Decreto del Sr. Gerente

Visto **escrito** presentado por Don Antonio Jesús Delgado Tejera, en concepto de presidente de la Comunidad de Aguas San Isidro, mediante escrito recibido el 29/12/2023, **solicitó autorización para realizar obras de mantenimiento de caudal** en la galería de igual nombre, ratificándose así en una anterior, formulada por el director facultativo a raíz de la solicitud de subvención económica en el marco del concurso público “auxilios a obras hidráulicas de iniciativa privada”, correspondiente a la convocatoria del año 2023, que se había presentado el 14/08/2023. Las obras solicitadas inicialmente consistían en la perforación de 200 m de galería a sección completa con rumbo 340,50 °CNV a partir del frente de la galería San Isidro, situado a 3 451 m de bocamina. Posteriormente, mediante escrito aportado el 27/05/2024, se comunicó que, por un error en la medición consignada en el estado de alineaciones, el frente de la galería se sitúa a 3 470 m de bocamina, a partir del cual se iniciarían las obras solicitadas. También, previo a la ejecución de las obras como galería convencional, **se solicita la ejecución de un sondeo exploratorio horizontal** de 150 m de l

Gráfico 1

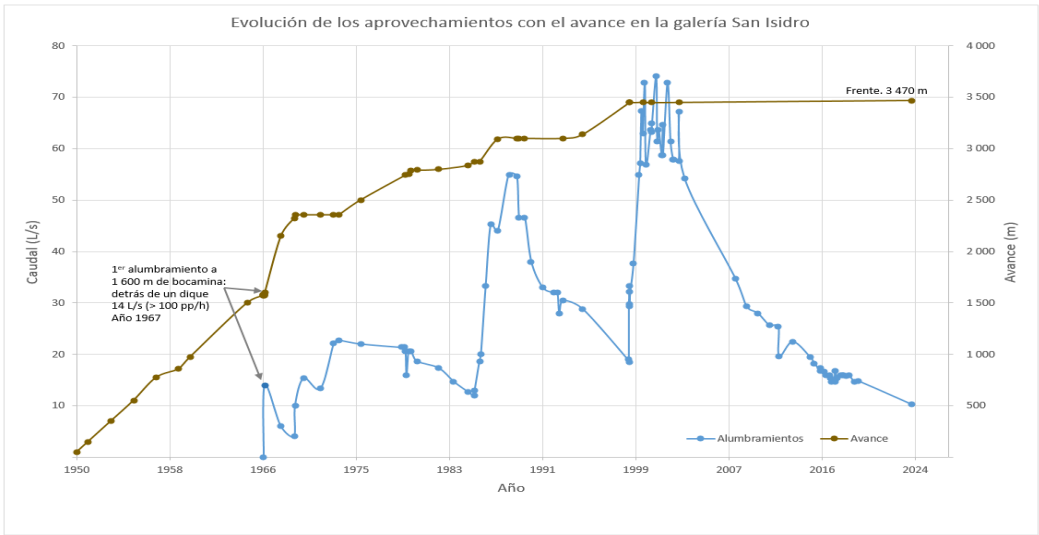
▪ **Evolución hidrológica, alumbramientos y calidad del agua.** En el Gráfico 1 se ha representado la evolución hidrológica de la galería desde su comienzo. El primer alumbramiento se produjo en el año 1967 a los 1600 m de la bocamina, detrás de un dique, con un caudal de 14 L/s L/s (105 pp/h). En los años siguientes, aunque con notables oscilaciones en los alumbramientos que se iban obteniendo, según avanzaba la perforación se llegaron alumbrar hasta 74 L/s (555 pp/h), pero ya a partir de los últimos 20 años se ha ido produciendo un rápido y continuo descenso de los caudales.

La mayor parte de los alumbramientos actuales se producen de manera discontinua a partir de los 3 200 m de bocamina, aproximadamente y el frente.

Gráfico 2

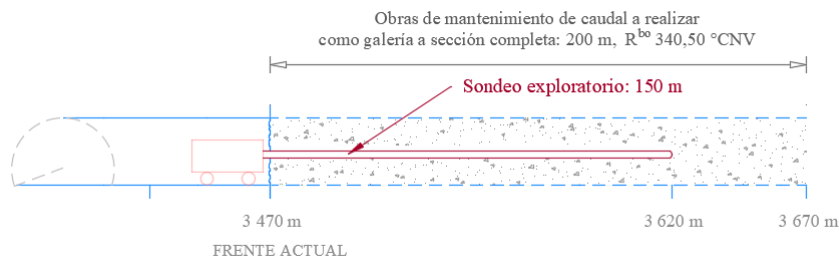
No existe inconveniente para autorizar la obra previa como sondeo horizontal exploratorio, pues este tendrá el mismo azimut que la galería a sección completa (340,50 °CNV), aunque debe tenerse en cuenta, que la longitud del sondeo no podrá superar los 150 m, frente a la longitud de 200 m que pueda autorizarse como galería convencional. Como trabajos previos al sondeo está previsto realizar un ensanche junto al frente para instalar la maquinaria de perforación, pero este ensanche deberá ser tal que el emboquillamiento del sondeo no se separe más de 5 metros de la traza autorizada, de acuerdo con lo establecido en el artículo 52.1 del Decreto 86/2002.

En el Gráfico 2 se realiza un esquema con las obras solicitadas de ejecución.

- Se estima que procede otorgar la autorización solicitada estrictamente para la ejecución de la obra tal como ha sido planteada, es decir, la perforación de 200 m de galería a sección completa con un azimut de 340,50 grados centesimales al Norte Verdadero. Igualmente resulta procedente autorizar la perforación de un sondeo exploratorio horizontal, como obra previa a la perforación de dicha galería a sección completa conforme a lo dispuesto en el art. 52 del RDPH de Canarias.
